## Ideju konkursa

“Vēsturiskās Peldu iestādes pārbūve par SPA centru un teritorijas labiekārtošana Miķeļa Valtera ielā 13, Liepājā”

# ŽŪRIJAS RECENZIJU APKOPOJUMS

# AQT 37

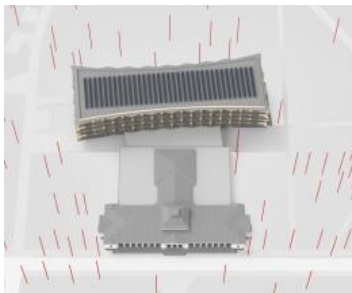
Autoru iecere jaunus apjomus veidot kā vēsturiskās ēkas fona apbūvi vai kulises nav realizējusies. Kompozīcijas princips mehānisks, neizriet no vietas apstākļiem. Nav izdevušās arhitektoniski stilistiskās attiecības ar vēsturisko ēku. Jaunbūve ar sarežģītu apjomu aptver vēsturisko celtni no trim pusēm, visās to nomācot; noslēgtais, pārlietu smagnējais būvju komplekss dominē parka vidē. Pretēji autoru iecerei, tas neveido harmonisku “fonu” Vannu mājai. Divas reizes pārsniedzot tās augstumu, lauztā fasāžu līnija un samērā augstā apbūve neveiksmīgi “salauž” nevainojamas Berči ēkas klasicisma proporcijas. Piecu stāvu apbūve šādā izpildījumā nekādi nav attisnojama.

Jaunbūves arhitektoniskā valoda – ikdienišķa, sadrumstalota, konkurējot, nevis veidojot jaunā saspēli ar vēsturisko. Inovatīvu risinājumu nav.

Nepārprotama daudzģimeņu dzīvojamēkas identitāte nav pieļaujama parkā. Ēku morfologija un stilistika, kā arī sarežģītā kompozīcija disonē kā ar vēsturisko apjomu, tā arī ar Jūrmalas parka apbūves īpašo, viegli rotaļīgo kūrorta arhitektūru.

Sarežģītā jaunbūves daļas konfigurācija veido nepamatotus noslēgtus un saspiestus iekšpagalmus, kas apgrūtinās orientēšanos kompleksā. Pagraba plāns nepilnīgs, tā funkcionalitāti nevar izvērtēt.

# CLT 11

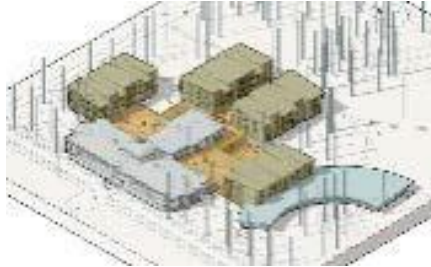
Funkcionāli pamatots jaunās ēkas plānojums nodrošina dzīvīgu publisko iekštelpu. Autori ievērtē dažādu vecuma grupu vajadzības: peldbaseins, bērnu un ārtelpas baseini, pielāgoti dažādām interešu grupām, termālais baseins ar iespēju izpeldēt ārtelpā, SPA baseins ar ūdens bāru. Riskanta šķiet publiskā ārtelpā visiem pieejamo baseinu izmantošana (SPA apmeklētājiem privātuma trūkums, grūtības liegt tos izmantot arī parka apmeklētājiem), to uzturēšanas un kopšanas izmaksas, kā arī īpašā

uzturēšanas kārtība, peldbaseinu jūtība pret vandalismu un sanitāro prasību nodrošināšanu.

Funkcionālais dalījums nav nepareizs, bet nelietderīgs telpu un apjomu izmantojums (pagrabs izmantots tikai tehniskām vajadzībām, gari gaitenī utt.). Viens no dārgākajiem konkursa projektiem tieši neracionālītātes dēļ.
